Referencia: **Contrato de Concesión Bajo el Esquema de APP No 015 de 2015 – “Rumichaca – Pasto”.**

Asunto: **Respuesta a comunicado con Radicado R-02-2021022400521 del día 24 de febrero de 2021. Solicitud de corrección de diseño de box culvert para que empate con alcantarilla, reubicación de muro construido en el box culvert para que no obstruya caminos y accesos a los predios, garantizar y construir dos entradas vehiculares al predio RUPA 3-0285-A, definir compra de área remanente, realizar cerramiento del predio que garantice la seguridad, hacer un nuevo diseño de la vía secundaria y/o acceso a los predios, proveer alumbrado público al sector teniendo en cuenta que si contaba con él, reembolsar valor de \$18.000.000 destinados al pago de arrendamiento en lugar de reubicación residencial y suministro de primera necesidad de PTAR para llevar a cabo el tratamiento de aguas residuales. UF 3. 200521-24**

Imagen 2. Vista de las 2 alcantarillas existentes previamente al proyecto, se observa los descoles intervenidos por una vivienda (imagen tomada de Google earth).

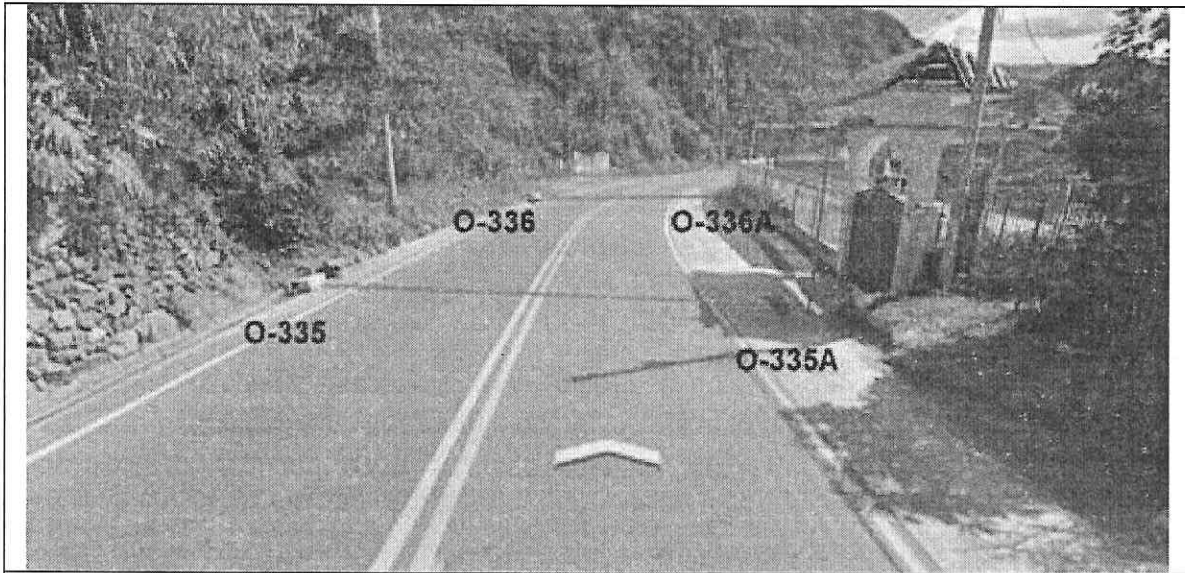
Al punto 1 “Solicito, corregir el diseño de la construcción del BOX CULVERT, para que, si empate con la alcantarilla, y esta alcantarilla al otro lado de la vía reciba efectivamente la quebrada”.

No es viable acceder a la petición, por los siguientes argumentos: no es posible utilizar el alineamiento de la alcantarilla O-335 porque en su descole interfiere directamente con la vivienda del peticionario y si se plantea cualquier otro tipo de desviación al cauce se estaría trasvasando la cuenca, lo cual no es permitido por la autoridad ambiental. Como se puede evidenciar en las imágenes 1 y 2, la ubicación del Box ejecutado corresponde al punto donde la vaguada natural cruza el eje de la vía, y se describe a continuación la justificación detallada:

Los diseños y la ubicación del Box culvert en el PK43+870 corresponde a la vaguada natural de la quebrada codificada como NN055, los cuales fueron revisados y avalados por la interventoría, la Agencia Nacional de Licencias Ambientales y la ANI, la alcantarilla a la cual el peticionario hace referencia se encontraba hacia +PK, desplazada de la vaguada natural

de la fuente hídrica y no tenía la capacidad hidráulica suficiente para transportar el caudal de diseño proyectado para este tipo de necesidades (tubería en 24" de diámetro).

La cuenca aferente a este Box culvert es la C-43.87 con un área de 0.92 Km² y un caudal de 14.76 m³/s proyectado con un periodo de retorno de 25 años, cumpliendo con la recomendación del Manual de drenajes para carreteras del INVIAS.

Teniendo en cuenta que ambos márgenes de la vía panamericana encontraban intervenidos (semi urbanizados) con viviendas (ver imágenes 1 y 2), y ante la ejecución del proyecto de doble calzada se proyectó la alternativa de solucionar el deficiente encauzamiento de la quebrada ya que la alcantarilla O-335 también presentaba intervenido su descole para mitigar la interferencia con el predio adyacente.

Imagen 3. Ejecución pendiente del muro lateral izquierdo en encauzamiento de descole del box culvert PK43+870.

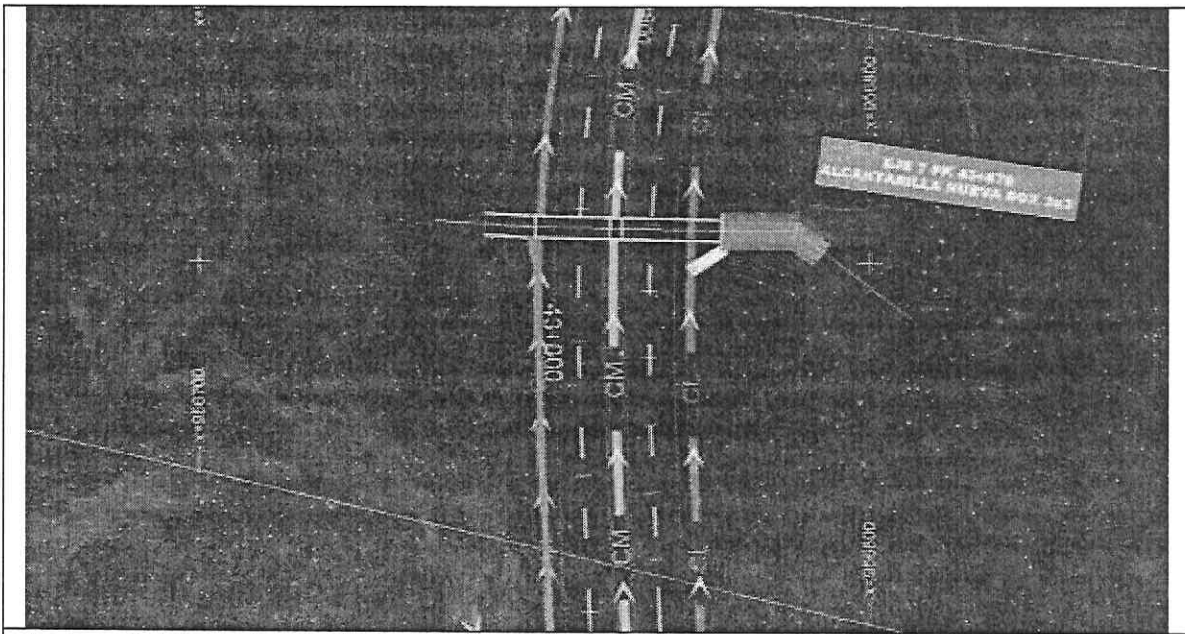
Se tiene pendiente la continuación del muro lateral izquierdo en el encauzamiento de descole para mitigar cualquier afectación al muro de lindero y encauzar el flujo con aguas máximas hacia la vaguada natural.

Fotografía No 1. Acceso de tipo peatonal – Escaleras al **Área Sobrante** antes de las intervenciones del proyecto.

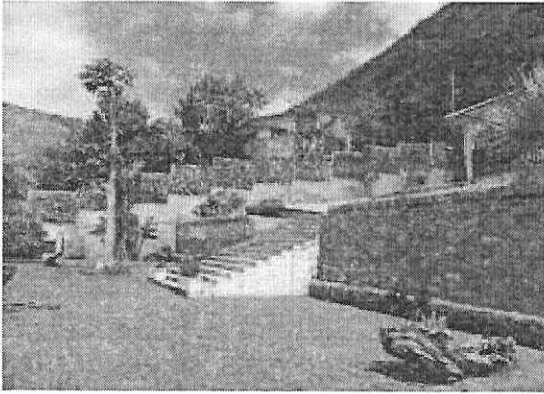
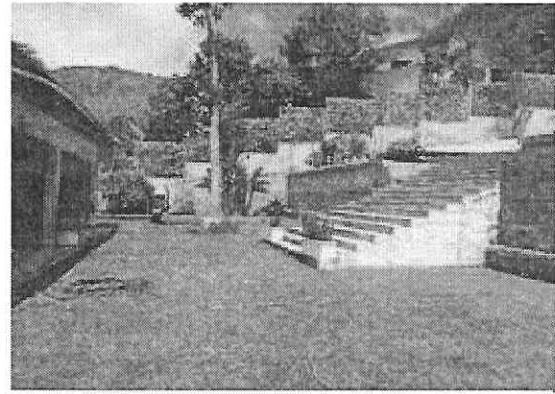
Al punto 3 *"Garantizar y construir dos entradas vehiculares al predio identificado con la ficha predial RUPA-3-0285-A, correspondiente a la UNIDAD FUNCIONAL 3"*.

Sin embargo, se aclara que el **Área sobrante del Predio** antes de la intervención del proyecto contaba con un acceso peatonal como se evidencia en el registro fotográfico tomado en julio de 2018.

De acuerdo con lo anterior, el **Área Sobrante** no contaba con un acceso de tipo vehicular y desarrollaba su funcionalidad mediante un acceso peatonal como se demuestra con el registro fotográfico anterior. Teniendo en cuenta la obligación del contrato de concesión en el apéndice técnico 7 – numeral 3.1 (f) “*Garantizar que los predios aledaños al corredor vial del proyecto queden con el acceso necesario que les permita su desarrollabilidad y funcionalidad (...)*”. Se garantizó un acceso público vehicular en el derecho de vía con un ancho promedio de 4,00 m, donde el peticionario puede acceder a su predio de forma peatonal manteniendo las condiciones iniciales de accesibilidad que tenía el **Área Sobrante** antes de las intervenciones del proyecto. Así cumpliendo las obligaciones establecidas en el apéndice técnico 7.
